Betreft: ruimtelijk uitvoeringsplan Redingensite

Vrienden van Heverleebos en Meerdaalwoud vzw (VHM vzw) is een milieuvereniging die opkomt voor een beter leefmilieu in Leuven en de grotere regio van het Dijleland hoofdzakelijk ten zuiden rond Leuven. Vanuit deze doelstelling vinden wij het belangrijk volgende opmerkingen te maken in verband met het ontwerp RUP Redingensite:

Synthesebeeld masterplan dat een beeld geeft van de uitbreiding van het Dijlepark en de vergroening van de Redingenstraat

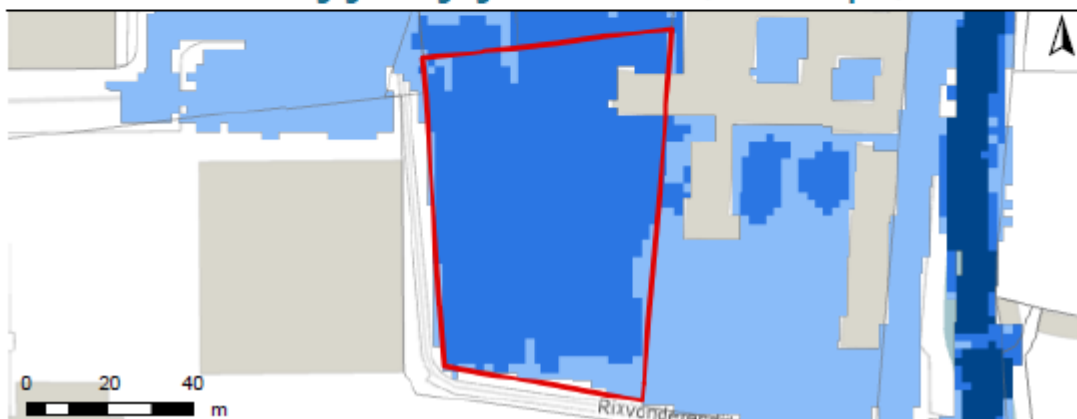
Indien we in het synthesebeeld van het masterplan kijken naar de voorgestelde nieuwe buildings (lichtgrijs in de figuur), kunnen we niet anders dan vaststellen dat het RUP voorziet in het toevoegen van een aanzienlijk bouwvolume in een wijk die **in het huidige klimaat reeds overstromingsgevoelig is** en waarbij bouwen in deze gebieden overstroombare grond inneemt. Daar waar dit zou moeten gecompenseerd te worden met de creatie van nieuwe overstromingsgebieden, wordt integendeel voorgesteld om een ondergrondse parkeergarage te bouwen (wat een niet flexibele invulling is van een overstroombare zone).

Figuur: Overstromingsrapport zone Universiteitscampus, bron: Vlaamse Milieumaatschappij (VMM)

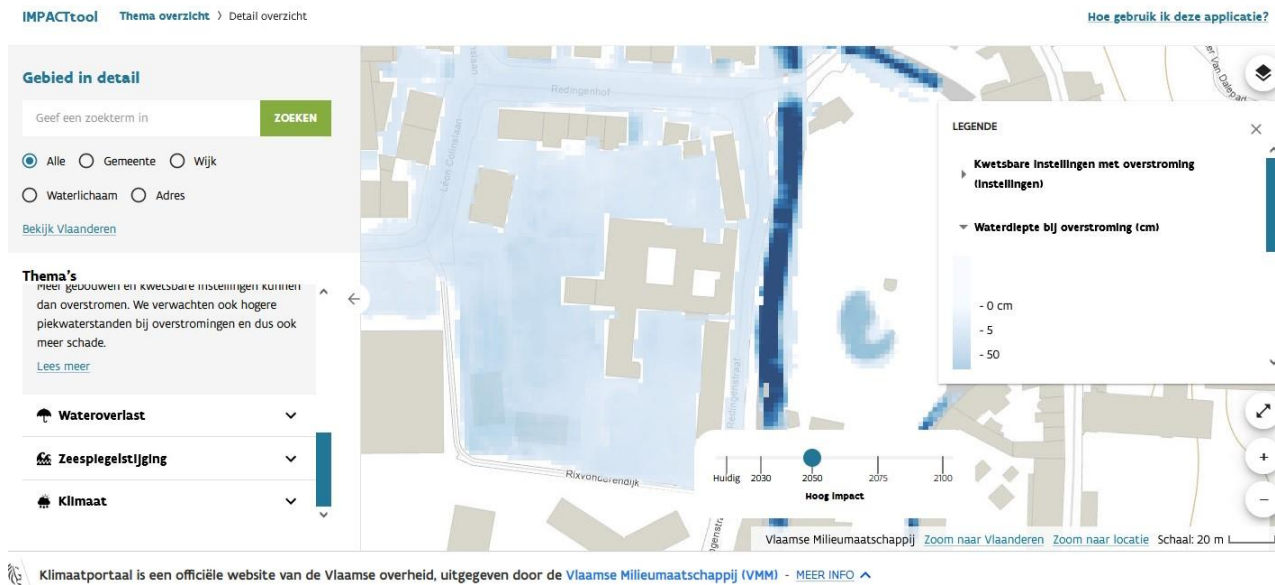
Modern en toekomst klimaat robust & adaptief bouwen zou er net voor moeten zorgen dat de totale capaciteit om water te bergen, regenwater te vertragen in het gebied vergroot wordt. De binnenstad van Leuven heeft dit nodig en dit gebied is het enige waar dit nog zo wat mogelijk is om te realiseren.

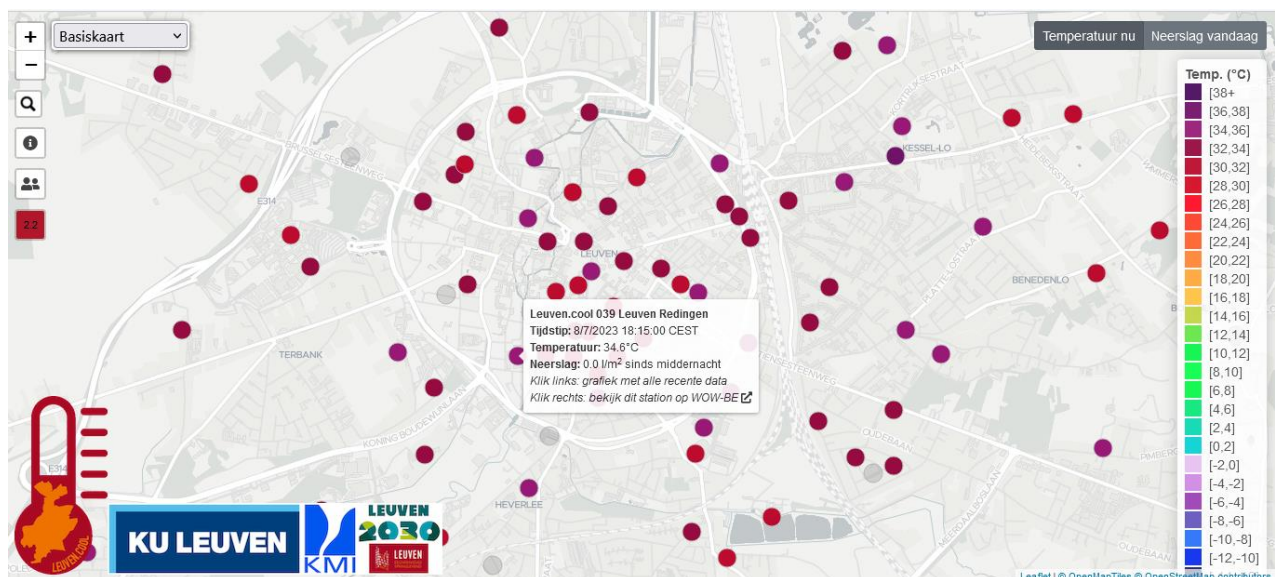
Deze overstromingsgevoeligheid zal onder het toekomstig klimaat, enkel maar verergeren als we kijken naar klimaatimpacttool van de Vlaamse Milieumaatschappij (VMM): zie figuur hieronder:

VHM meent daarenboven dat het bouwvolume en het bouwplan - ondanks de positieve bijkomende groene elementen in het straatbeeld en het gefaseerd ingroenen en afbouw van parking Bethlehem - aan de kant van de residentiële zone Remi Vandervaerenlaan, Proper Pouletlaan tot bijkomende hittestress zal leiden, daar waar die nu reeds groot is.

4.6.2 Structuurschets mobiliteit

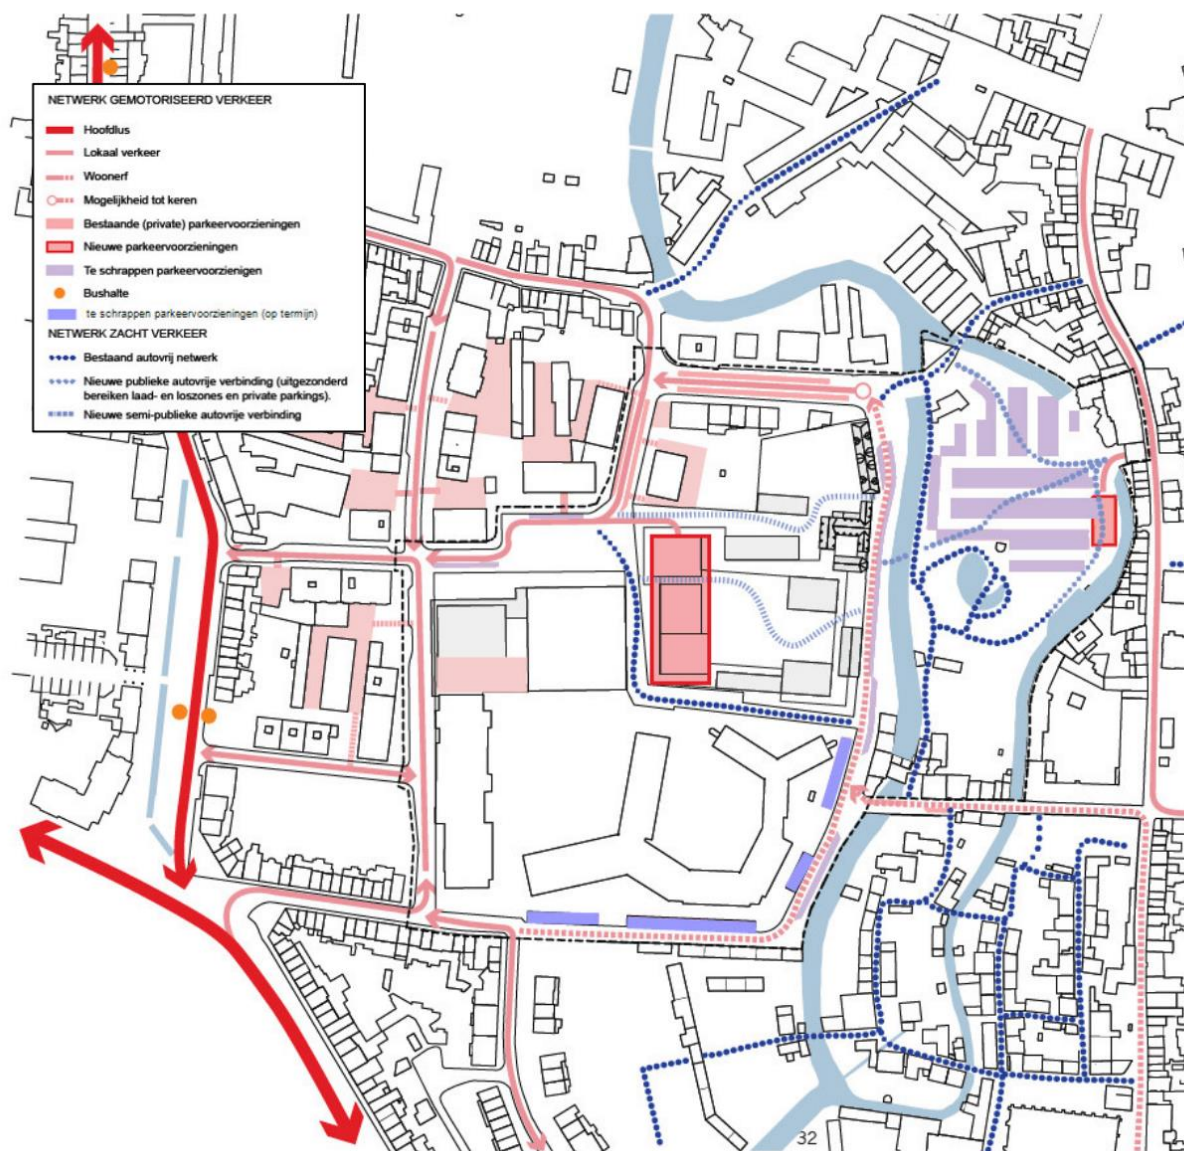
Uit de structuurschets Mobiliteit van het RUP kan afgeleid worden dat een nieuwe brug over de Dijle ("autovrije verbinding") in de Redingenstraat voorzien wordt:

Overwelvingen zijn nadelig voor zowel de waterkwaliteit als voor de bescherming tegen wateroverlast. Enige verduidelijking (Bron: Wonen langs een waterloop, Provincie Vlaams-Brabant, p.33):

- ze wijzigen de waterafvoer, verminderen het bergend vermogen en de infiltratie in de waterloop en zorgen bij langdurige en/of hevige regenval voor opstuwing,
- ze verhogen daardoor de kans op overstromingen en wateroverlast,
- ze vormen knelpunten voor de vismigraatie,
- ze verminderen het zelfreinigend vermogen van de waterloop en werken verontreiniging in de hand;

- ze schaden het beheer van de oever- en bodemvegetatie evenals de oevers zelf en bemoeilijken het onderhoud.

Derhalve meent VHM dat deze bijkomende brug best wordt geschrapt.
